ZMĚNOVÝ LIST
LISTA IZMENA
FIȘĂ DE MODIFICĂRI

GZ 641A

GZC 641A

Tento změnový list je doplněk k dosud vydané dokumentaci pro údržbu gramofonových přístrojů GZ 641A, GZC 641A.

Obr. 1 - Schéma zapojení gramofonu GZ 641A
 Sl. 1 - Shema uključenja gramofona GZ 641A
 Fig. 1 - Schema de conexiune a patefonului GZ 641 A

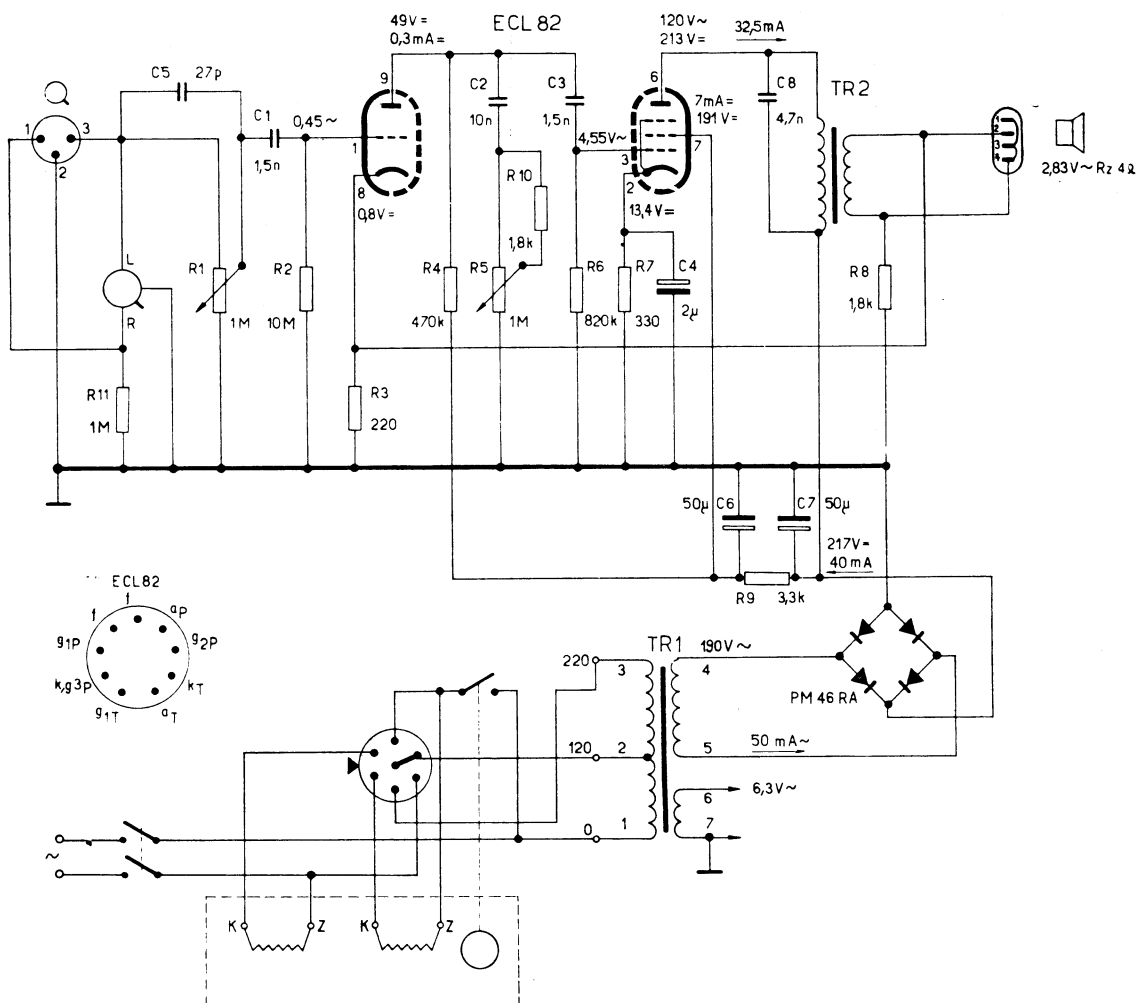
- a) Sdělovací zásuvka (konektor) ČSN 35 46 15 pro přívodní kabel k reproduktoru je zaměněna za dvojpólovou zásuvku objednací číslo 6AF 282 30.
- b) Některé součásti ze seznamu objednacích čísel byly změněny. Nová objednáčí čísla jsou uvedena v následující tabulce.

Obr. 2 - Schéma zapojení gramofonu GZC 641A
 Sl. 2 - Shema uključenja gramofona GZC 641A
 Fig. 2 - Schema de conexiune a patefonului GZC 641 A

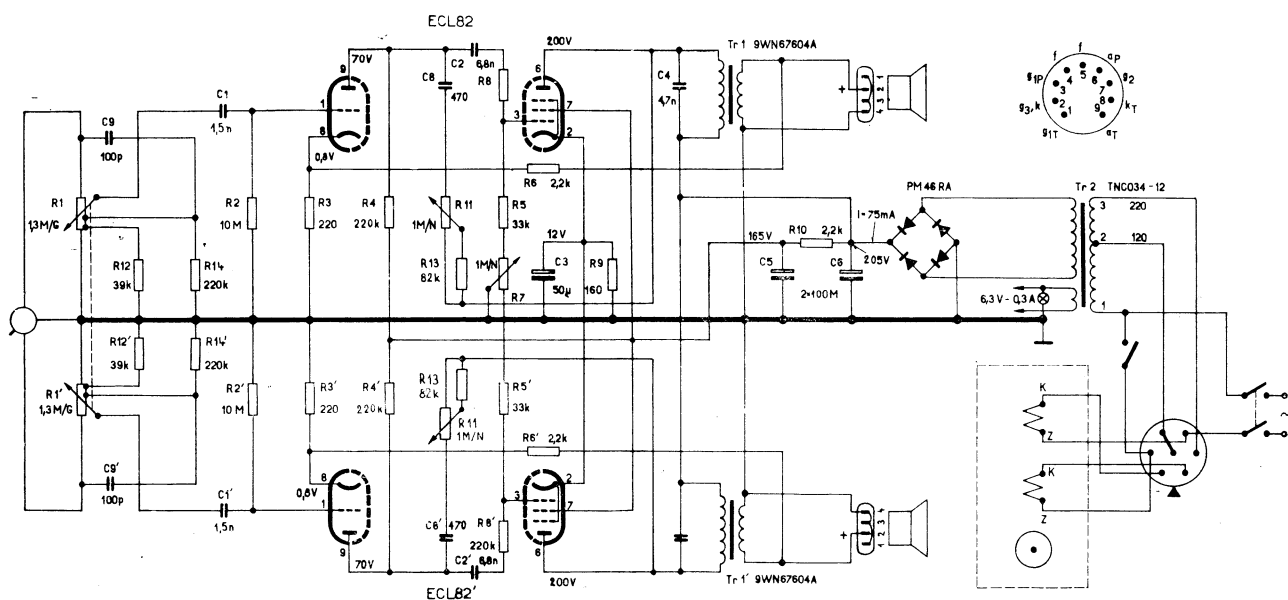
- a) Citlivost zesilovače byla upřesněna a v odstavci „Technická data“ se mění údaj citlivosti (pro každý kanál) Pro jmenovitý výkon 1,5 W je maximální vstupní napětí zesilovače 350 mV. Výkon je měřen na bezindukčním odporu 4 Ω při 1000 Hz.
- b) Ve schéma zapojení se mění kondensátor C8 a C8' o hodnotě 1500 pF na 470 pF. Dvojitý kondensátor o hodnotě 2 × 50 μF byl změněn na hodnotu 2 × 100 μF.

Údaj napájecích napětí na anodách triodové části obou elektronek 2×ECL 82 je po změně 70 V. Na anodách pentodové části je po změně 200 V. Na katodách triod 0,8 V.
